Keuringsverslag van een elektrische laagspanning- en zeer lage spanningsinstallatie

NIET CONFORM

Straatnaam	Nieuwerkerken-Dorp
Huisnummer	8
Busnummer	
Postcode	9320
Gemeente	Nieuwerkerken
Land	België

Controlebezoek van een huishoudelijke installatie volgens (KB 08/09/2019) - AREI Boek 1- 6.5. en 4.2.4.3.

Afbeelding schakel- en verdeelbord:

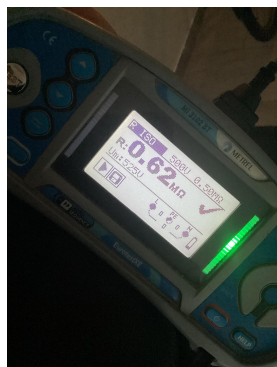
15.01 Het verdeelbord is niet makkelijk toegankelijk. (Boek 1 Onderafdeling 5.3.5.1.C.)

15.02 De aanduiding van de stroomkringen en/of apparatuur, aansluitklemmen, enz dient aangebracht of vervolledigd te worden. (Boek 1 Onderafdeling 3.1.3.1. en 3.1.3.3.A. en 5.1.6.1)

15.09 De genaakbare, naakte onder spanning staande delen zijn onvoldoende afgeschermd. (Boek 1 Afdeling 5.1.4. en 4.2.2.3.)

15.10 Niet gebruikte invoeringen van het verdeelbord zijn niet correct of onvoldoende afgedicht. (Boek 1 Afdeling 5.1.4. en 4.2.2.3.)
